**Modulo per la presentazione delle osservazioni per i piani/programmi/progetti sottoposti a procedimenti di valutazione ambientale di competenza statale**

ID: Codice procedura (ID\_VIP/ID\_MATTM):10844

Impianto per la produzione di energia elettrica da fonte eolica, costituito da 6 aerogeneratori della potenza complessiva di 37,2 MW, un sistema di accumulo da 25 MW e relative opere connesse in località "Rempillo" nel comune di Pitigliano (GR).

# TESTO DELLE OSSERVAZIONI

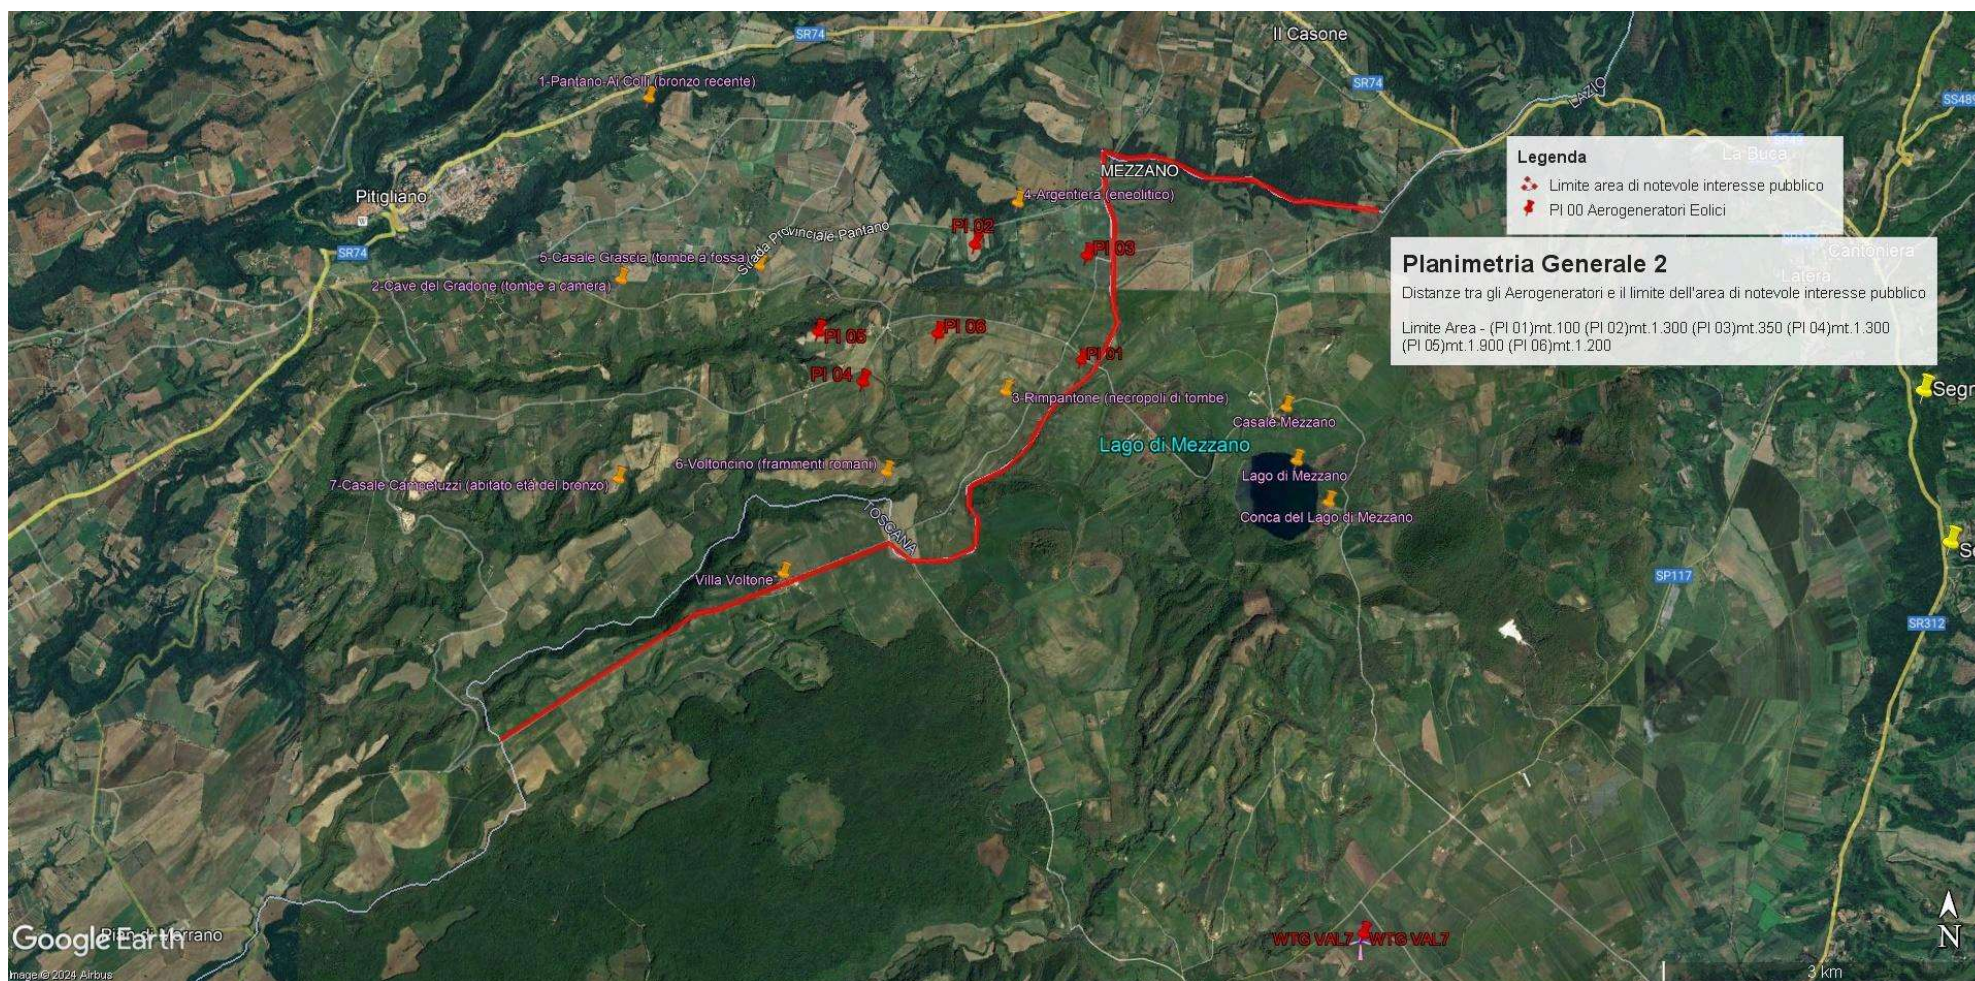
**Immagine n. 1.** Linea rossa indicante il confine Regioni Lazio-Toscana che coincide con parte del Perimetro del **vincolo di notevole interesse pubblico** ex art. 136 Codice Beni Culturali “ **Conca del Lago di Mezzano e territorio circostante**” ed i sei aerogeneratori localizzati con segnaposto rossi da P01 a P06 e ricadenti all’interno delle fasce di rispetto di 3 km dal bene vincolato e quindi in **area non idonea** al loro insediamento ( ex art 20 co. 8 lettera c quater del D.Lgs n. 199/2021 e ss.mm.ii).

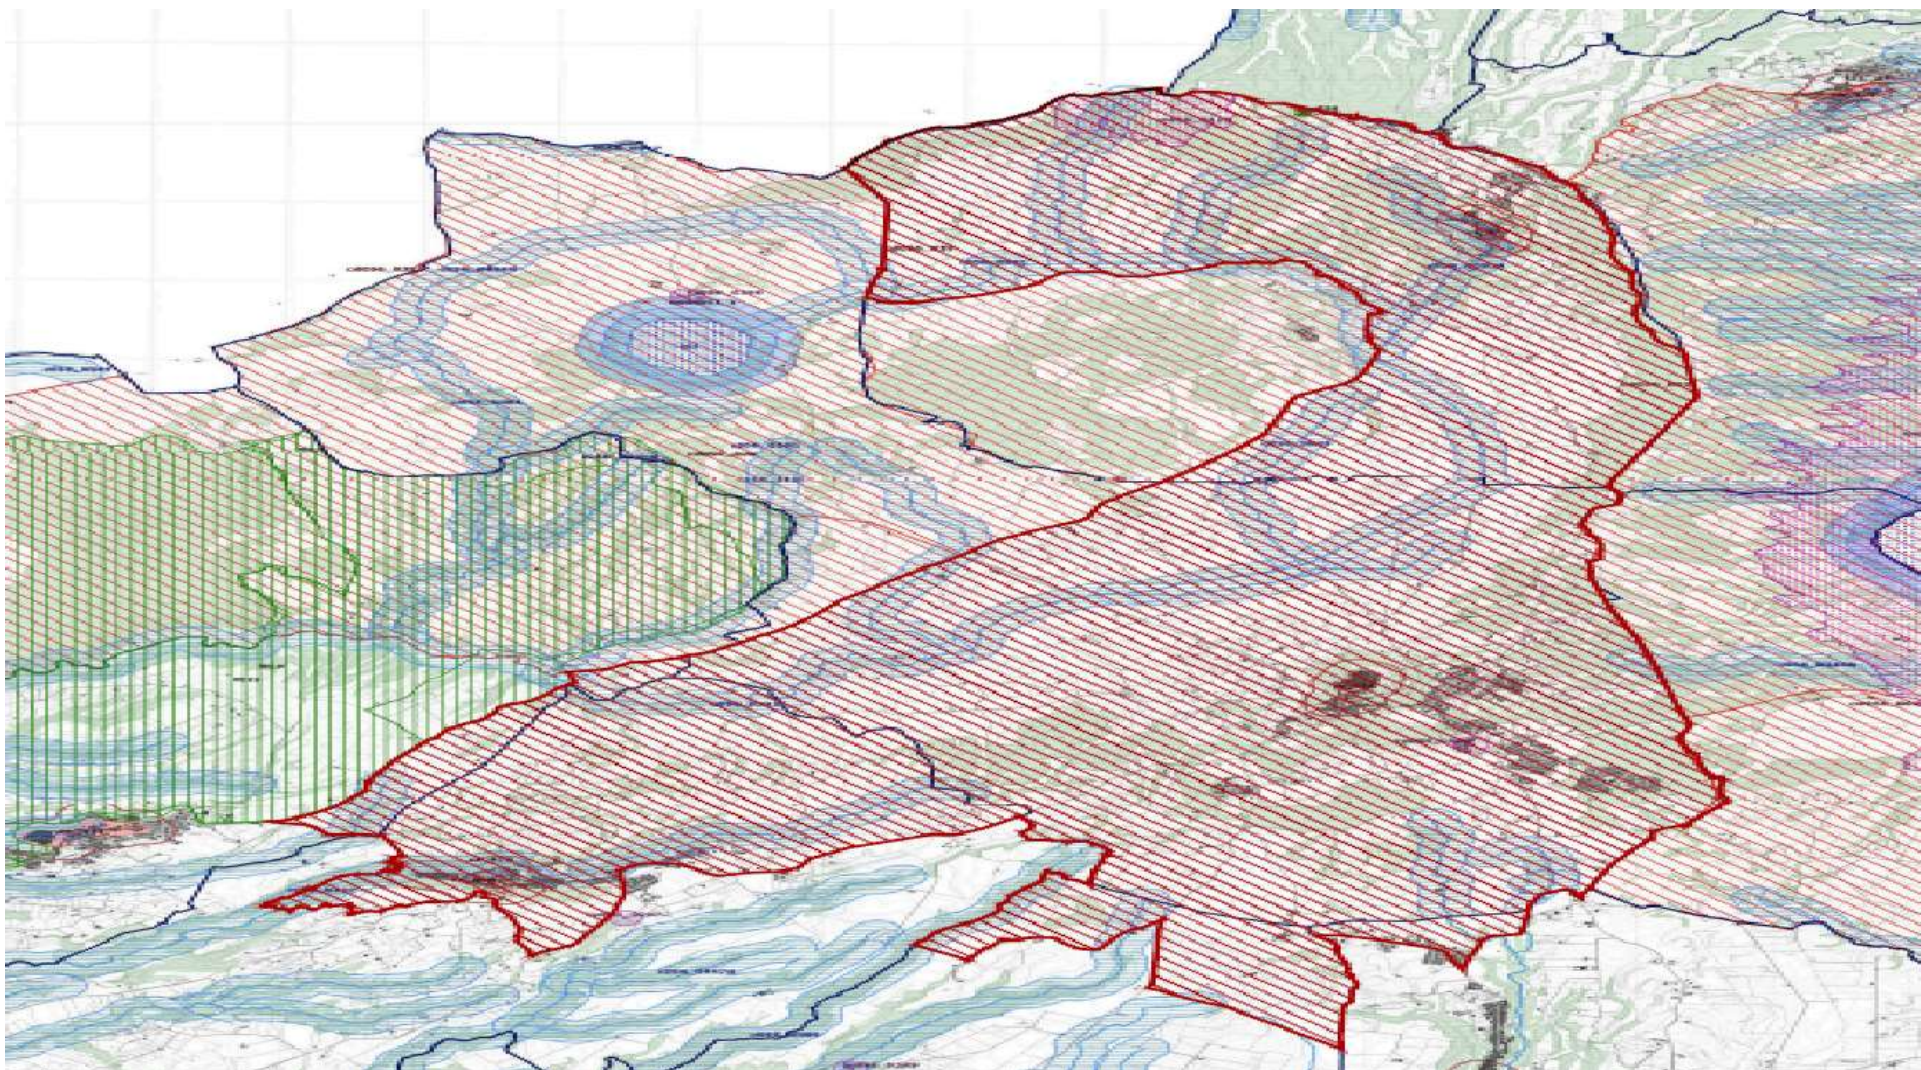
Tornando alla questione di legittimità, alla luce del combinato disposto dal "vincolo sul patrimonio paesaggistico (artt. 136 e ss. e 142 del decreto legislativo n. 42/2004 e ss.mm.ii.) e sui beni culturali" (artt. 10 e ss. del decreto legislativo n. 42/2004 e ss.mm.ii.) e dal comma 8 lettera c-quarter del D.Lgs 191/2021 e ss.mm.ii si evince che, ad oggi, le aree in cui sono previsti gli insediamenti dei sei aerogeneratori dell'impianto eolico denominato "Rempillo" non sono idonee perché ricadono tutte all'interno della fascia di rispetto dei **beni paesaggistici di notevole interesse pubblico denominati "Conca del Lago di Mezzano e territorio circostante" (D.M. 22.05.1976)** comprendente anche il **vincolo "Selva del Lamone" (D.M. 22.05.1984)** tutelati dall'**art. 136 del Codice del Beni Culturali e del Paesaggio** e in particolare un aerogeneratore (P01) è a 100 metri dal primo vincolo citato e gli altri cinque compresi in una distanza massima tra 1 km e 2 km (vedi immagine n. 1 dell'ALLEGATO). Nella fascia di rispetto dei 3 km anche la porzione di vincolo rappresentato dalla Selva del Lamone che gode di altre importanti tutele in quanto Riserva Naturale regionale (L. 394/91 e L.R. 29/97), Zona di Protezione speciale (ZPS) insieme ai Monti di Castro collegati tra loro da una Zona di Conservazione Speciale (ZSC), il sistema fluviale Fiume Fiora-Olpeta. La Selva del Lamone oltre il vincolo paesaggistico di notevole interesse pubblico che la rende area non idonea all'installazione degli impianti FER anche nelle sue fasce di rispetto dei 3 km, gode di un'altra tutela che ne rivela l'importanza di area di importanza internazionale per l'avifauna IBA (012) che viene collegata all'altra IBA (099) Lago di

Bolsena attraverso la ZPS Caldera di Latera e la ZSC Lago di Mezzano che insieme sono compresi nel vincolo paesaggistico “ Conca Lago di Mezzano...” e verranno uniti dal nuovo vincolo paesaggistico “*Ambito paesaggistico, geologico e geomorfologico dell’orlo della caldera di Latera e delle sue pendici interessate dai centri eruttivi periferici*” ( si veda a riguardo la proposta pubblicata sul sito del MIC in data 09/08/2023 e l’immagine n. 2 dell’ ALLEGATO) all’area di notevole interesse pubblico “ Conca del lago di Bolsena” (D.M. 24.10.1960). Praticamente una vasta zona che per interesse paesaggistico e naturalistico oltre che storico, archeologico e identitario rappresenta un unicum nel panorama nazionale.

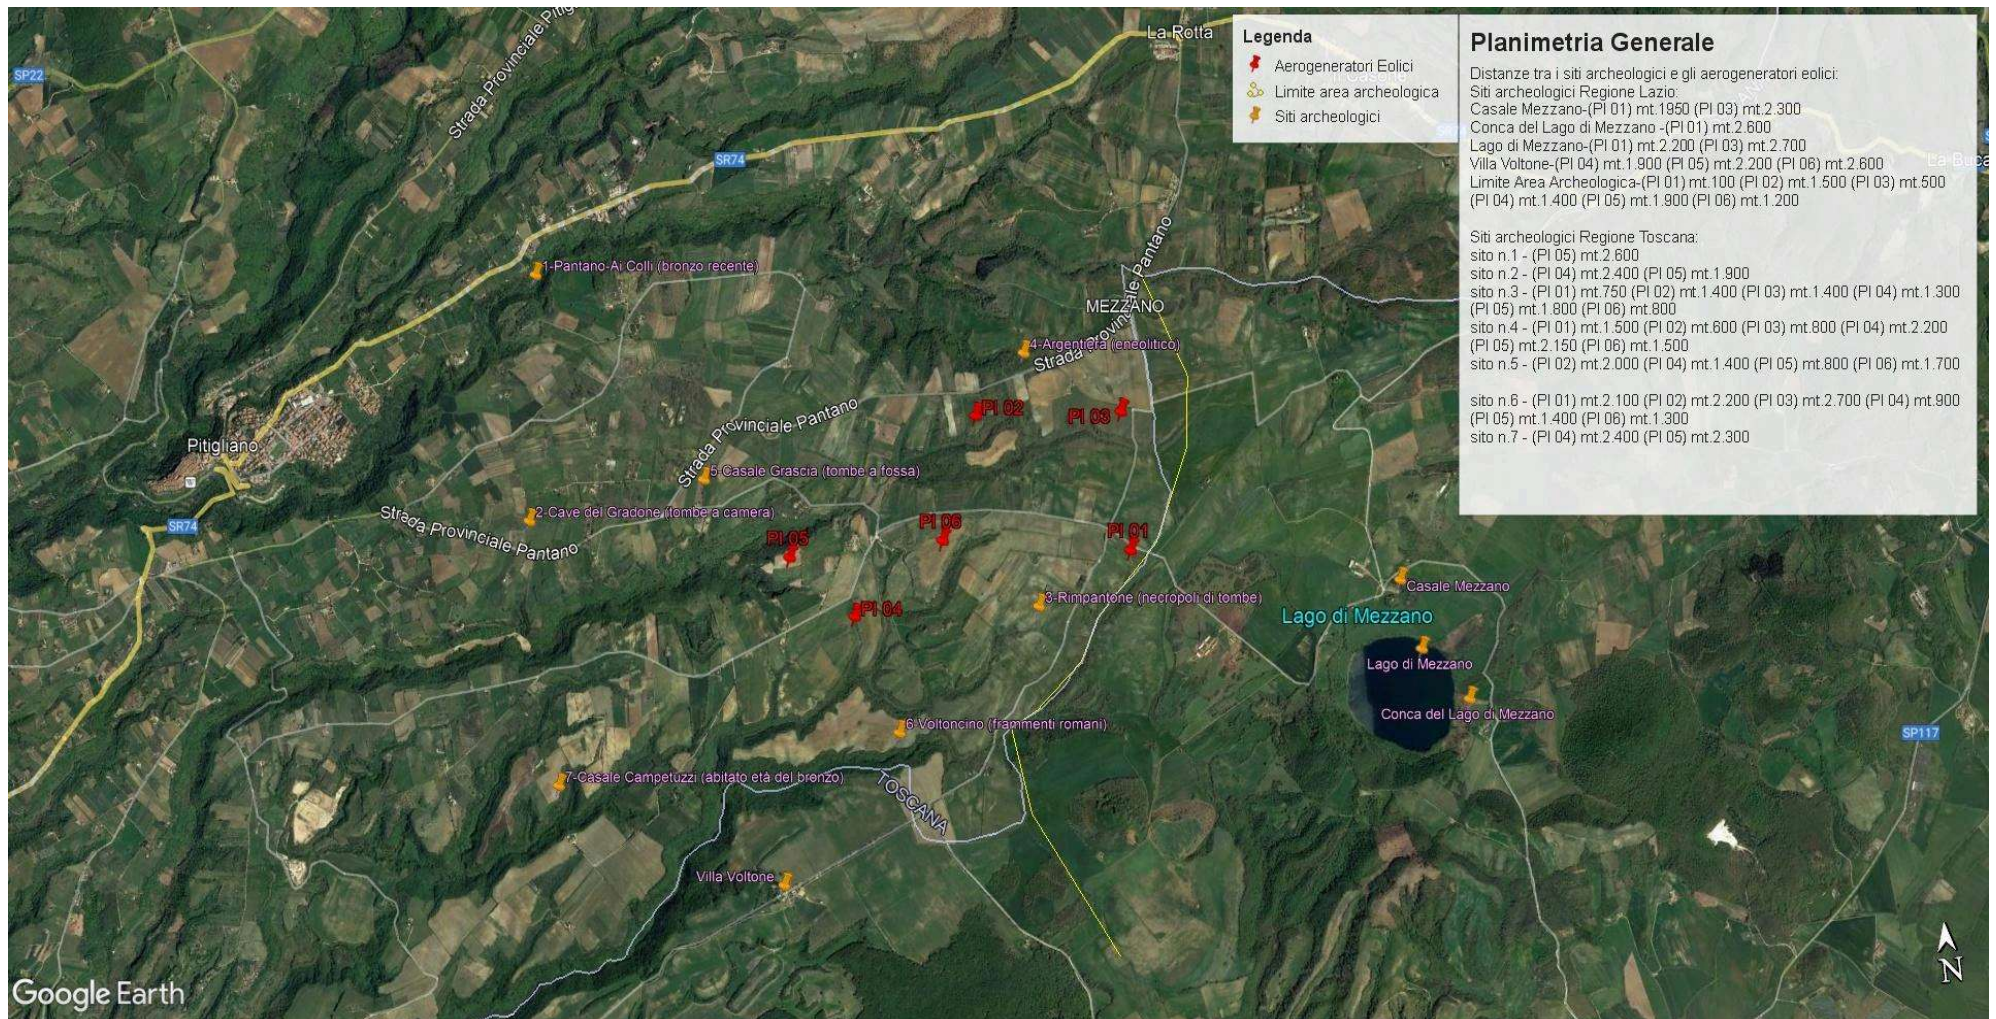
- h) Le zone di interesse archeologico evidenziate nell'immagine n. 3 a cui si aggiungono anche l'importante abitato protostorico di Sorgenti della Nova e Ruderì del Castello altomedioevale che si trovano a circa 4 km dalle aree in cui è stato progettato l'impianto eolico industriale. Poco più lontano i resti del castello medioevale “Morroneccio”. Nell'area vasta le preziose necropoli eneolitiche (Poggi Alti) ed etrusche di Pitigliano, Sovana e Sorano.

**Immagine n. 3.** Impatti dei sei aerogeneratori ( in rosso) ricadenti nelle fasce di rispetto dei 3 km dai Beni Culturali ( in giallo) e quindi in **area non idonea** al loro insediamento ( ex art 20 co. 8 lettera c quater del D.Lgs n. 199/2021 e ss.mm.ii). **Inoltre si segnala che le pale P04 e P05 ricadono all'interno di un'area archeologica e quindi in altra area non idonea.**

**Immagine n. 4** Situazione di saturazione da impianti FER nella provincia di Viterbo. Non sono riportati gli impianti fotovoltaici e agrivoltaici che hanno inciso per buona parte nel cumulo di impianti FER per superare già nel 2023 gli obiettivi del PNIEC assegnati alla Regione Lazio per il 20230.

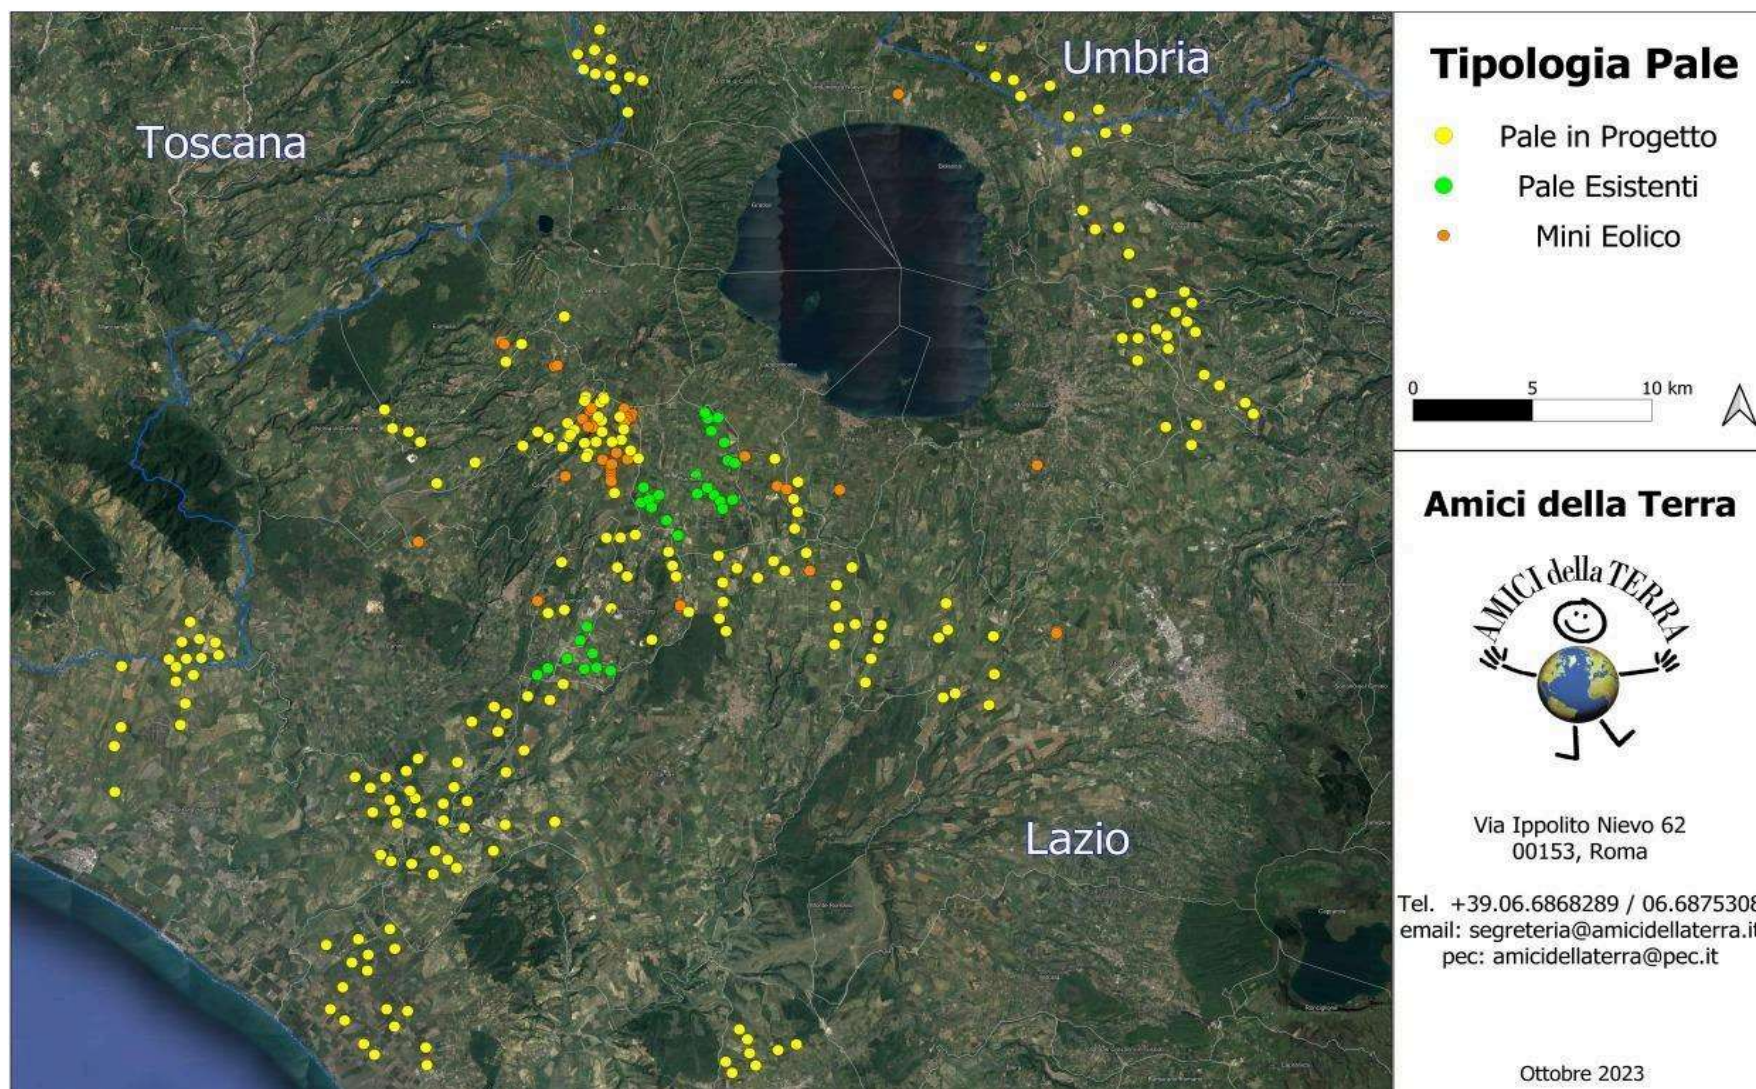
Quindi anche la Regione come Ente deputato dalla normativa nazionale a legiferare sulle aree idonee e non idonee si è espressa riguardo al fatto che abbia assolto ai doveri e alle quote stabilite dal PNIEC e in ambito regionale la provincia di Viterbo è stata quella con il più alto tasso di impianti FER tra tutte e quindi ormai satura ed il cumulo degli impianti FER installati, autorizzati e in progetto rappresenta una elevata criticità per la sostenibilità ambientale di ulteriori eventuali iniziative. L'impianto eolico " Rempillo" pur essendo "esterno al confine provinciale e regionale ma nelle sue immediate vicinanze ( a soli 100 metri i primi due aerogeneratori) oltre ad impattare sul territorio e sulle economie di tre Comuni del Lazio ( Farnese, Valentano e Latera) si trova nelle fasce di rispetto dei Beni di notevole interesse pubblico come si è evidenziate nelle Osservazioni nn. 1 e 2 e crea anche degli impatti negativi anche sui beni naturalistici come verrà dettagliato nell'Osservazione n. 4. Inoltre andrebbe a sommarsi al già enorme cumulo di impianti eolici e fotovoltaici e geotermici che già creano una elevata criticità ambientale nella provincia di Viterbo e interferiscono anche con il territorio toscano come si può vedere dalle immagini nn. 4 e 5 dell'Allegato n. 1.
